한국승강기안전공단

표준화 대통합

26년 제 2차 표준화 반영완료
마지막 수정 : 26. 7. 6.

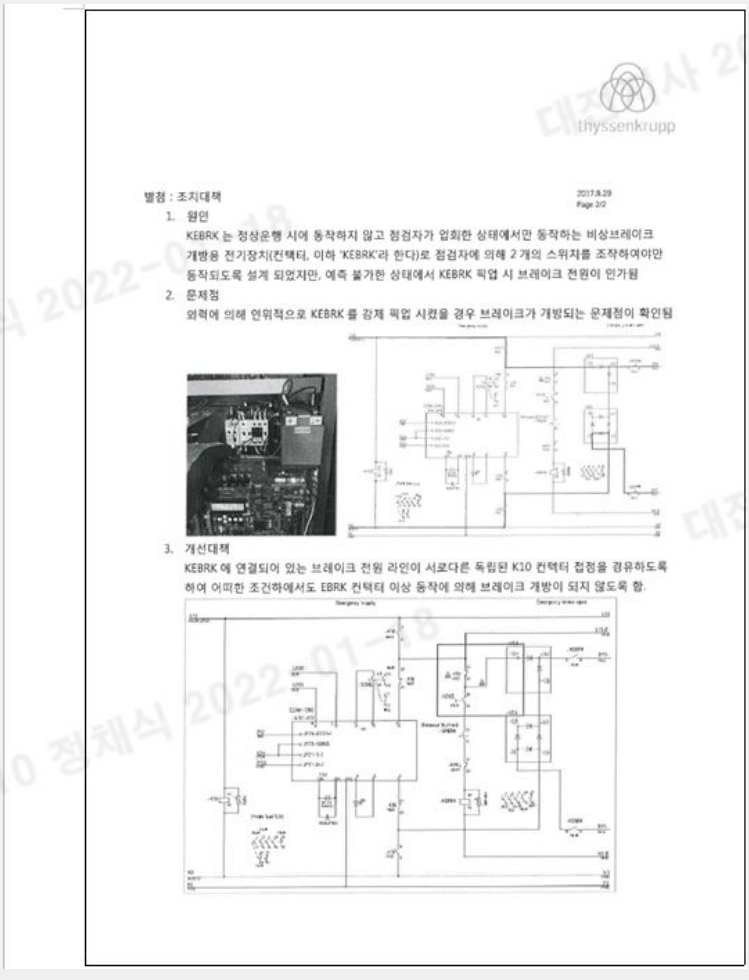
당사에서 생산하는 제어반 T51 은 승강기 안전검사기준 별표 1 2.4.2 의 전자-기계 브레이크의 전기회로는 1 개의 전기장치 고장에 의해 엘리베이터가 운행될 수 없도록 2 개 이상의 독립된 전기장치에 의해 차단되도록 설계가 되어 있습니다. 다만, 정상운행이 아닌 점검자에 의해 수행되는 비상운전 시에만 작동되는 1 개의 전기장치(이하 'KBERK'라고 함)로 인해 정상운행 시 브레이크 전원이 안가되지 않도록 대책을 수립하였고 이에 근거한 조치 계획을 보내 드립니다.

1. 대책
   KEBRK 접점으로 연결된 브레이크 전원 앞 단에 서로다른 독립된 K10 컨택터 접점을 경유하도록 설계 변경하여 컨택터 이상 발생시 브레이크 개방이 안 되도록 변경함

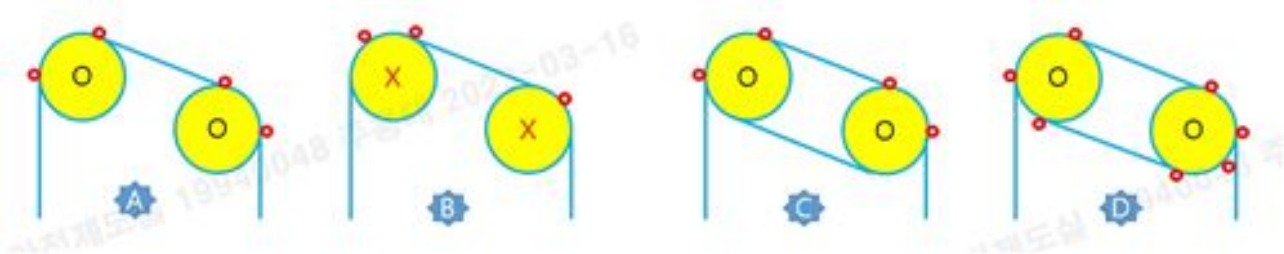
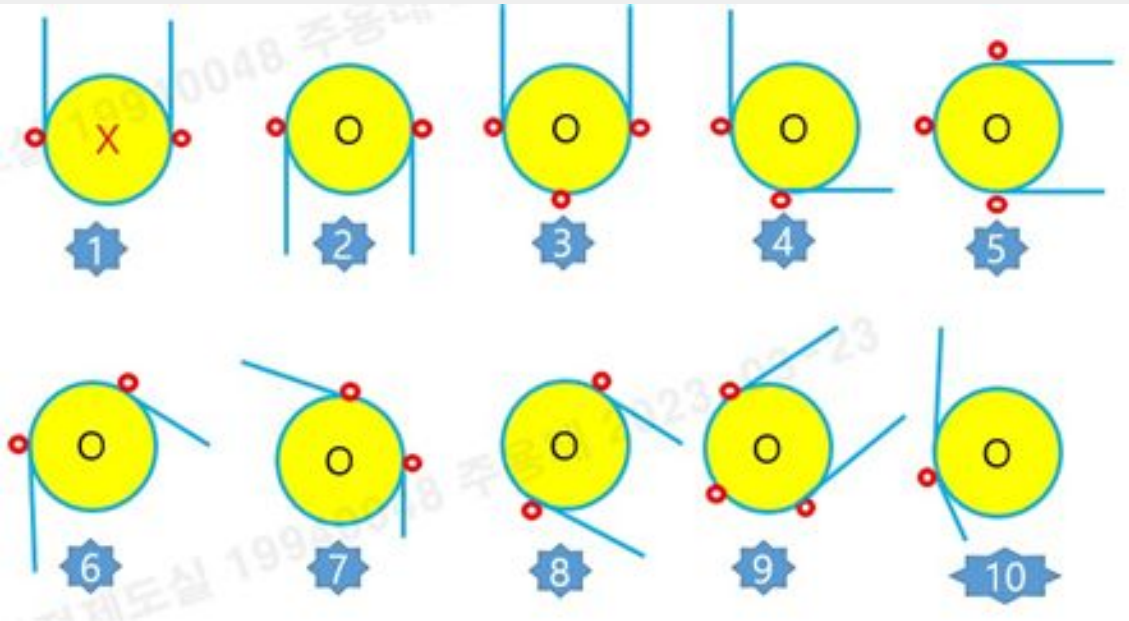
7	소방구조/피난용 엘리베이터의 승강로 제연설비 관련 안전조치_추가
이슈 사항	**[제안배경(문제점 등)]**소방용 엘리베이터의 승강로 제연설비 설치가 승강기의 구조에 맞도록 설치되지 않는 경우 제연장치 동작 시 이동케이블이 압력에 의해 흔들리며 승강로 내 또는 카의 돌출물에 걸려 승강기가 운행하면서 이동케이블이 손상을 입어 정지하는 현상이 발생. 소방용 엘리베이터의 제연설비가 승강로 가압방식으로 적용되는 경우 엘리베이터 승강로 도면에 지정된 위치이외에 덕트 및 연기 출구등이 설치된 경우 설치검사 시 불합격 처리라는 내용을 고지. 4. 관련근거(참조 기준 등) - 유첨 파일참조(가압설비 제작업체 자료)
협의체 회의 결과	**◆ 제연설비의 구성 : 제연수평덕트 + 제연차압댐퍼**  <그림1. 제연수평덕트 연결부> <그림2. 제연차압댐퍼>

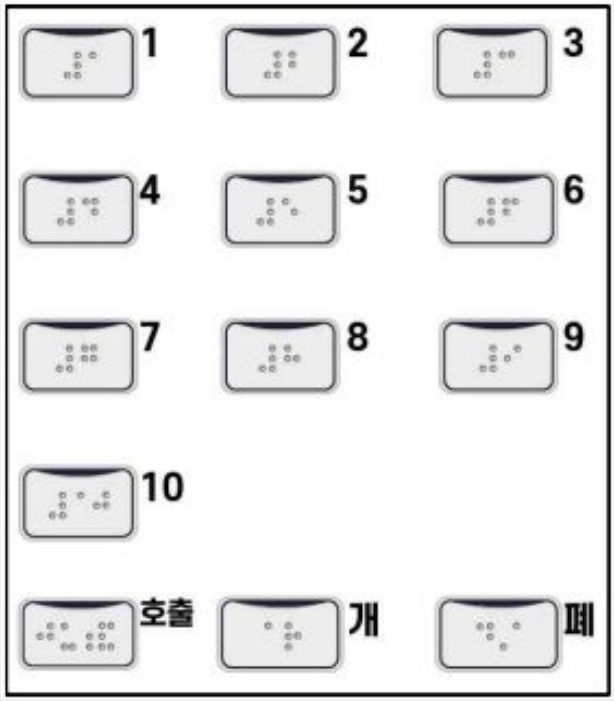
<table><tr><td>13</td><td>장애인용 엘리베이터의 버튼식 조작설비에 비접촉식 추가</td></tr><tr><td>지사의견 서울강동</td><td>- 버튼식 조작설비에 비접촉식을 추가하여 설치되는 경우에 대한 명확한 판정지침이 필요
- 시각장애인을 고려하여 불가능한 것으로 사료됨</td></tr></table>

<table><tr><td>13</td><td>장애인용 엘리베이터의 버튼식 조작설비에 비접촉식 추가</td></tr><tr><td>검토의견</td><td>[검토의견] 장애인용 엘리베이터의 버튼식 추가 비접촉식 조작설비 적용은 불가
- 장애인용 엘리베이터의 버튼식 조작설비에 다른 방식을 추가하여 사용하는 경우, 관련 설치사는 개별 건에 대한 관련부처(보건복지부)의 유권해석을 제출
[보건복지부] 장애인권익지원과 -3467(2023.6.13.)
제목: 장애인용 승강기 조작설비 터치버튼 겸용 사용에 대한 질의 회신
2. 장애인용 승강기의 버튼식 겸용 비접촉식 조작설비 적용에 관련한 질의 내용에 대하여 다음과 같이 회신합니다.
나. 질의하신 조작설비는 점자가 표시된 버튼식으로 적용할 수 있으나 동시에 비접촉식으로도 인식되는 방식으로, 버튼의 점자를 접촉하여 확인하는 시각장애인들에게는 버튼을 접촉하지 않은 상태에서 인식되어 오작동을 할 수 있기 때문에 큰 불편을 초래할 것으로 사료되는 바, 현행 법령과 규정에 저촉될 수있을 것으로 판단됩니다.

[관련 공단의 제출자료]</td></tr><tr><td>협의체 협의결과</td><td>- 보건복지부의 유권해석과 제조사가 장애인 관련 단체로부터 받은 의견이 다름
- 관련 협의체 위원은 해당 설비의 기술적 검토사항을 충분히 마련하여, 보건복지부에 유권해석을 다시 요청</td></tr></table>
